Update 06/23 Transporter

### Spezielle Zubehörsätze für geänderten AGR Abgang VW T6

218999T6 = VW T6

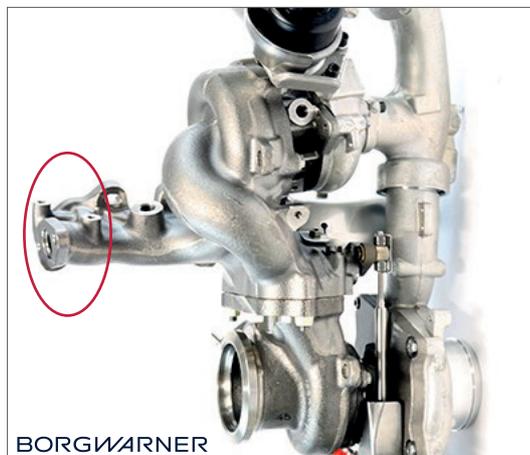
Es gibt noch eine Änderung aufgrund der herstellerseitigen Änderungen des AGR-Flansches sind beim Turboersatz geänderte AGR-Rohre zu verbauen.

**Nur für den VW T6** gibt es jetzt noch einen speziellen AGR- Satz, der sowohl für Schaltgetriebe als auch für das DSG zu verwenden ist.
